改善箇所説明図

VW ポロ 制動灯スイッチ改修

不具合発生箇所

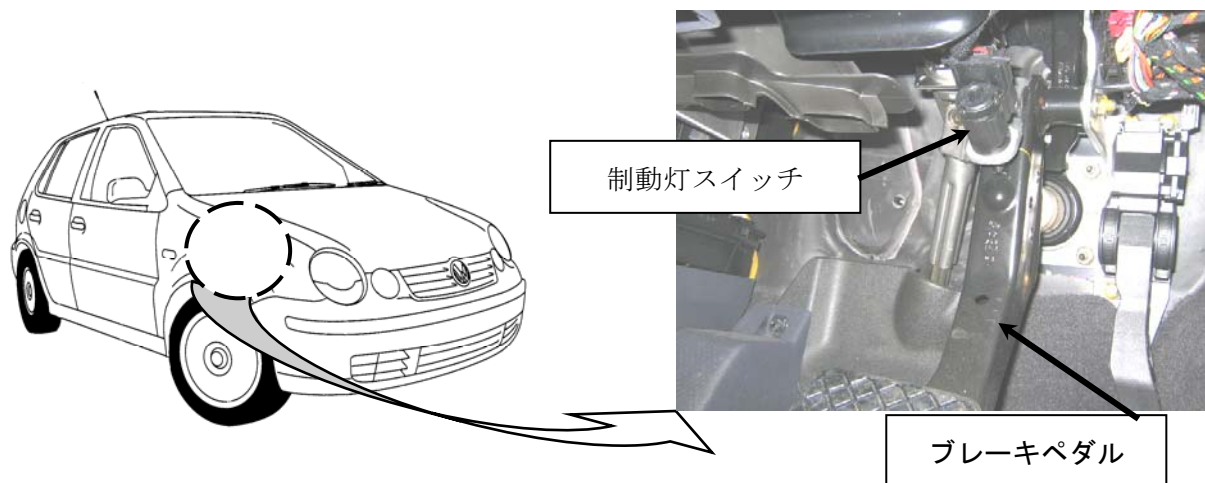
制動灯スイッチ内部の接点の電気負荷に対する容量が不足しているため、制動装置作動時に接点が焼き付き、焼損または熱による変形が発生することがある。そのため、そのままの使用を続けると、制動灯が点灯したままの状態になる、または、制動灯が点灯しなくなり、シフトレバーが作動しなくなるおそれがある。

全車両、制動灯スイッチを対策品に交換するとともに制動灯スイッチ配線にリレーを追加する。また、2005年モデル以外の車両については、上記対策とともに、エンジンECUのプログラムを変更する。
